V/ref : PC 010 326 22 E0003

Objet : Avis de l'ARS sur le projet de centrale solaire flottante lieu-dit « Les Gallerandes », à Rosnay l'Hôpital..

Rapport d'étude d'un projet de construction ou d'aménagement d'un établissement.

Objet: Consultation des services de la DREAL PC 010 326 22 E0003 - Centrale photovoltaïque flottante-à Rosnay-l'Hôpital (10) lieu-dit Les Gallérandes

Photo aérienne du projet (issue du dossier)

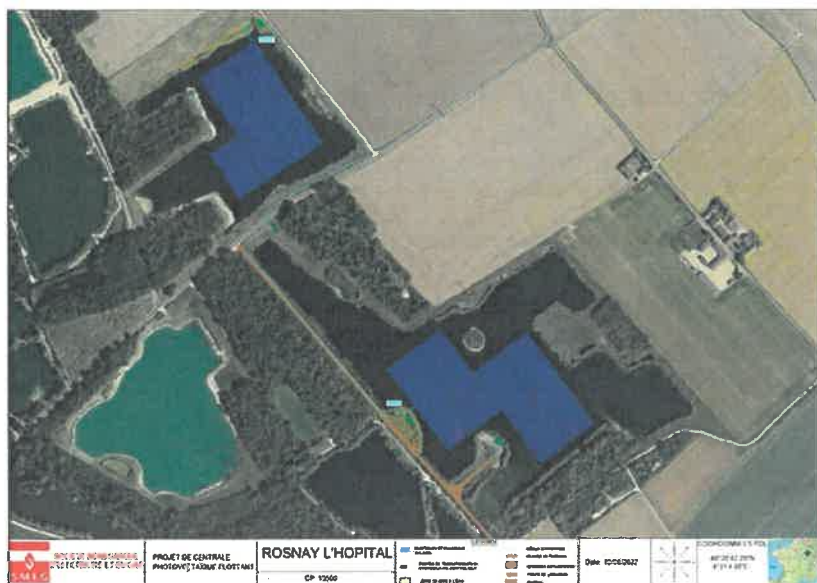
L'évolution la plus marquante concernera la vue au nord de la RD 180, ouverte sur le plan d'eau et sur les structures flottantes qui formeront une nappe bleutée d'une « épaisseur » maximale de 60 cm. La perspective sera progressivement fermée par le renforcement de la végétation en limite de la berge, constituant une saulaie ceinturant le bord de l'eau. La végétation déjà présente sur les berges pour son effet potentiel de masque visuel du projet et pour son caractère naturel sera préservée.

Le dossier indique qu'il convient de renforcer la végétation au nord de la RD180 existante le long de ces berges et d'éviter toute implantation bâtie.

Le poste de livraison sera installé entre les deux stations d'implantation. Ce bâtiment technique sera implanté en léger retrait de la route, accolé au boisement offrant un effet de masque depuis l'Est, et sera habillé par un bardage bois ajouré. Le dossier indique que « Les trois postes de transformation seront positionnés sur les berges au nord-est et à l'ouest. Situées à l'écart des vues depuis la RD 180, ces structures seront teintées de couleur « vert-olive » (RAL 6003) pour favoriser leur intégration visuelle dans les ripisylves environnantes ». Il est recommandé pour ces trois postes de transformation d'utiliser une couleur neutre allant du gris au brun (par exemple RAL 7006, 7013, 7022 ou 8019). Le long de la RD 180, la clôture sera remplacée au sud de la voie. La structure projetée des clôtures sera composée d'un grillage en acier galvanisé à maille large pour une certaine transparence visuelle et des poteaux bois le long de la voie permettant de retrouver une impression davantage rurale et forestière que la clôture existante.

Liaison aérienne à 1 circuit 63/90 kV BRIENNE - SAINT DIZIER

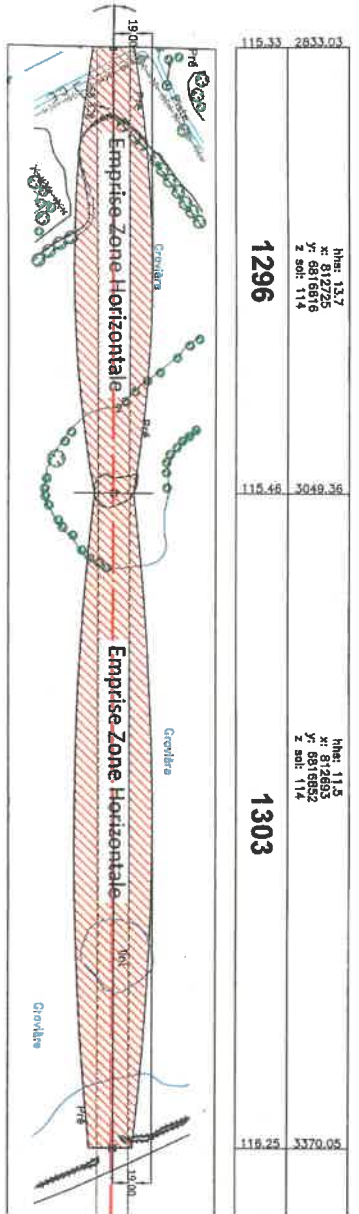
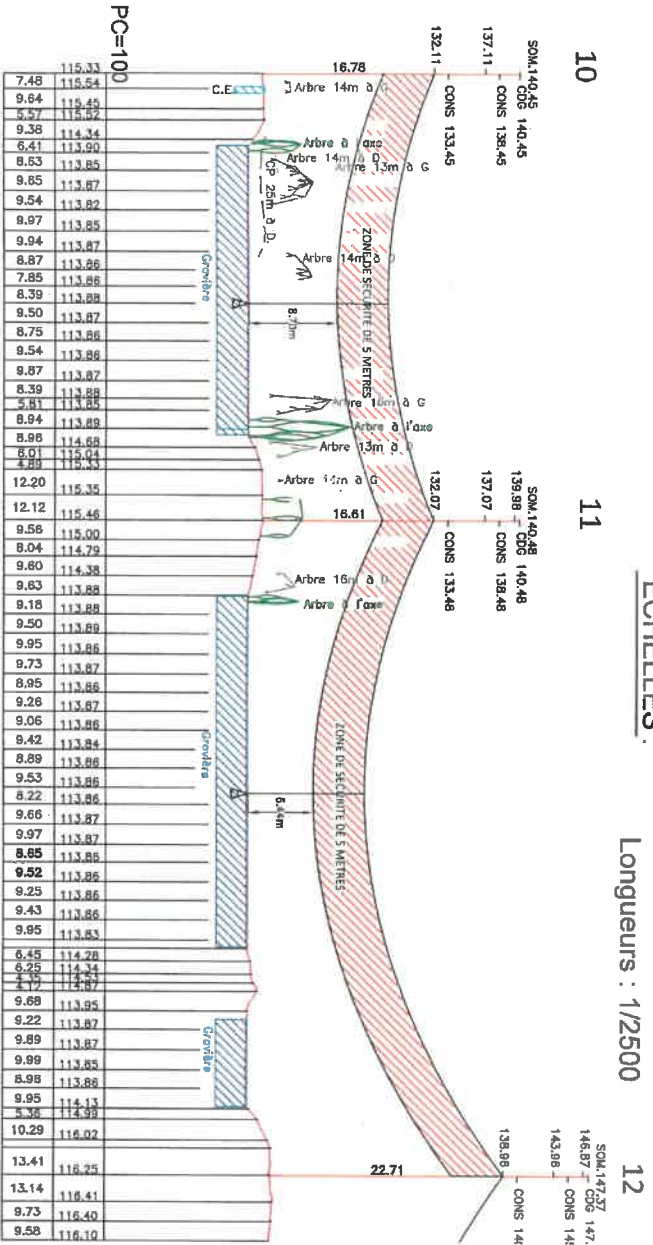
- **Liaison 63KV BRIENNE-CRENEY et BRIENNE-ST DIZIER en supports communs (portées 10-11-12)** dont les pylônes n° 11 et 12 y sont implantés.

- Lors des divers travaux d'aménagement, la stabilité de nos ouvrages ne peut en aucun cas être remise en cause. Aucune modification du niveau du sol à moins de **20 mètres** des massifs de fondation d'un pylône ne peut être entreprise sans l'accord préalable de RTE. Ceux-ci ne peuvent être ni remblayés, ni déchaussés.

- En ce qui concerne les voies d'accès aux aménagements projetés, une distance de sécurité de **8 mètres** doit être également respectée entre ces derniers et les câbles conducteurs de la ligne électrique en surplomb et être soumise à l'accord de RTE. Cette obligation s'applique également à tous les parkings, aires de retournement, qui seraient implantés sous nos lignes de transport d'énergie.
